**INFORME TÉCNICO No. DRPO-SSH-062-2023.**

<b>NOMBRE DEL PROYECTO:</b>	CAMINO DE ACCESO A FINCA LOS CAJONES.
<b>PROMOTOR:</b>	INVERSIONES KOIR, S.A.
<b>UBICACIÓN:</b>	Corregimientos de Sorá, distrito de Chame, provincia de Panamá Oeste.
<b>FECHA DE INSPECCIÓN:</b>	20 de abril de 2023.
<b>FECHA DE ELABORACIÓN DEL INFORME:</b>	21 de abril de 2023.
<b>PARTICIPANTES EN LA INSPECCIÓN:</b>	<ul style="list-style-type: none"> <li>• <b>Licda. Johanna Castillo.</b> Técnico de la Sección de Evaluación de Impacto Ambiental (MiAMBIENTE – Panamá Oeste).</li> <li>• <b>Ing. Luz Milena Justiniani:</b> Técnico Sección de Seguridad Hídrica (MiAMBIENTE – Panamá Oeste).</li> <li>• <b>Téc. Isaac Espinoza:</b> Técnico de la Sección de Áreas Protegidas y Biodiversidad (MiAMBIENTE – Panamá Oeste).</li> <li>• <b>Téc. Francisco Vera:</b> técnico Forestal Agencia de Chame- San Carlos- MiAMBIENTE – Panamá Oeste</li> <li>• <b>Ing. Marcelino Mendoza:</b> por el proyecto.</li> <li>• <b>Irvin Santos:</b> por el proyecto</li> </ul>

**SECCIÓN DE EVALUACIÓN DE ESTUDIO DE IMPACTO AMBIENTAL  
INFORME TÉCNICO DE INSPECCIÓN DE CAMPO DE EsIA, CATEGORÍA I  
DRPO-SEIA-IIO-141-2023**

**INFORME TÉCNICO DE EVALUACIÓN (CAT-I

Imagen N° 1: Se observa ancho de cauce de la quebrada Sin Nombre, colindante con el proyecto.

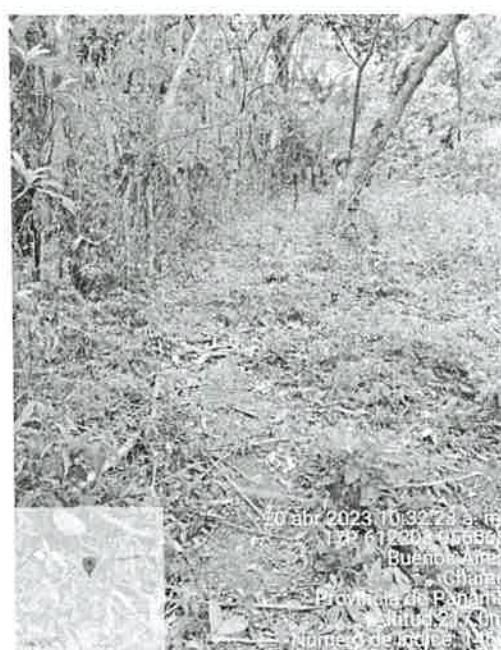
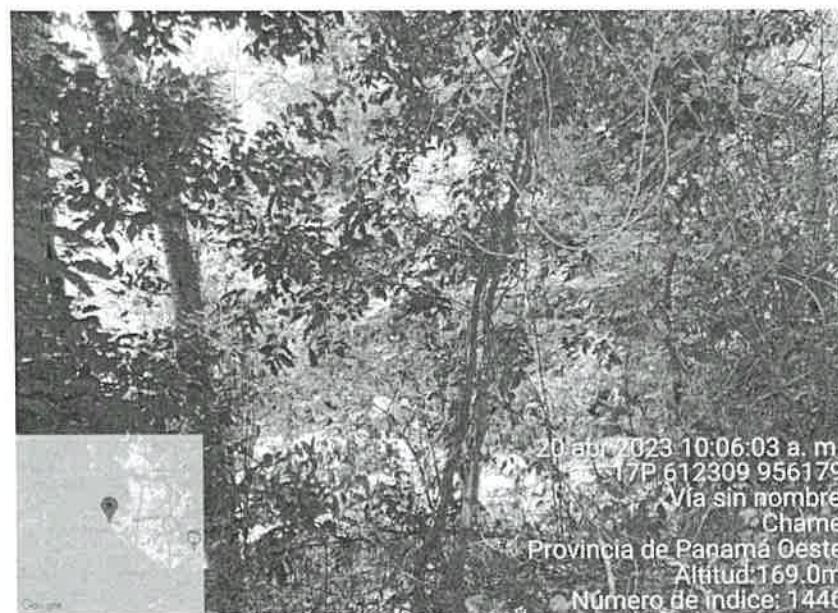
Luego de realizar inspección de campo y verificar las coordenadas UTM WGS-84 en el Sistema Nacional de Información Ambiental (SINIA), se constató que el Estudio de Impacto Ambiental CAMINO DE ACCESO A FINCA LOS CAJONES, dicho proyecto **no atraviesa** ningún curso de agua, sin embargo, **colinda en un tramo de 100.00 metros con la servidumbre hídrica de la quebrada Sin Nombre**, donde se pudo observar que una parte de dicho tramo ubicada en las coordenadas UTM WGS-84 612309E 956179N, queda sobre la línea de ribera de dicha quebrada.

Cabe señalar que, al verificar las coordenadas UTM WGS-84 en el Sistema Nacional de Información Ambiental (SINIA), escala 1:50,000, esta no aparece reflejada en dicha capa, sin embargo durante la inspección en campo pudimos observar que dicho cuerpo de agua mantiene características propias de flora típicas y presentes en los cuerpos de aguas fluviales,

Al momento de la inspección dicho cuerpo de agua se encontraba seca por la época del año, sin embargo se observó que la misma mantiene un ancho de cauce considerable, la misma se encuentra en la zona oeste referente a la propiedad.

- Que se debe ampliar en el documento de Estudio de Impacto Ambiental el punto de Hidrología ya que no se hace mención de la existencia de la quebrada Sin Nombre, que se determinó en campo y que colinda con el proyecto, CAMINO DE ACCESO A FINCA LOS CAJONES en un tramo de 100 metros aproximadamente.
- Que se deberá respetar los 3.00 metros de servidumbre hídrica y bosque de protección de la quebrada Sin Nombre.
- Que a lo largo del proyecto no, se atraviesan fuentes hídricas.
- Que en la etapa de ejecución del proyecto, se deberá tramitar los permisos temporales de uso de agua para mitigación de polvo y otros usos requeridos.

Imagen 1. Inicio del camino.

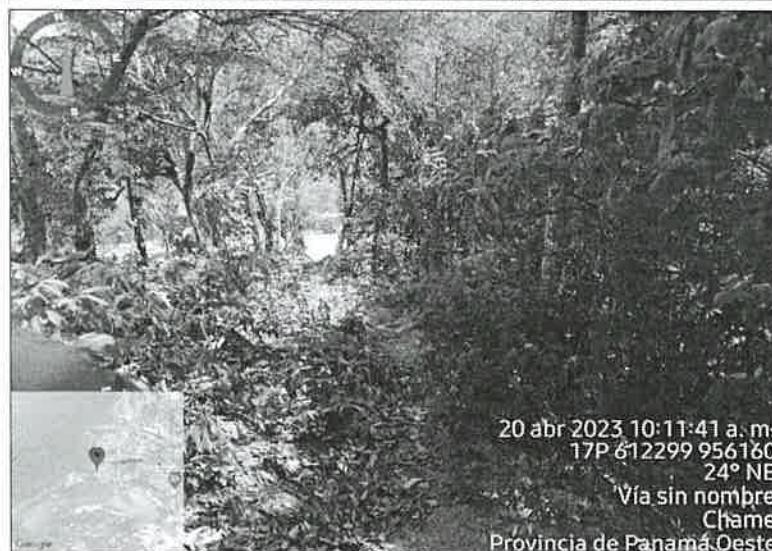
**Vegetación**, en el inicio del camino de acceso existe el bosque de galería de la quebrada Sin Nombre o Lajas colindante con el camino, también se observó gramínea, bosque secundario joven (rastrojo), cerca viva y árboles aislados.

**1.1.** Identificar otras alternativas que sean beneficiosas para el proyecto y que no le causen afectaciones a la quebrada Sin Nombre, y/o impactos negativos de alta significancia a su vegetación, principalmente a su bosque de galería, ya que el camino de acceso, en su entrada y aproximadamente en 100 metros lineales es colindante a la misma, esto es en cumplimiento de la Ley No. 1 Forestal, del 3 de febrero de 1994.
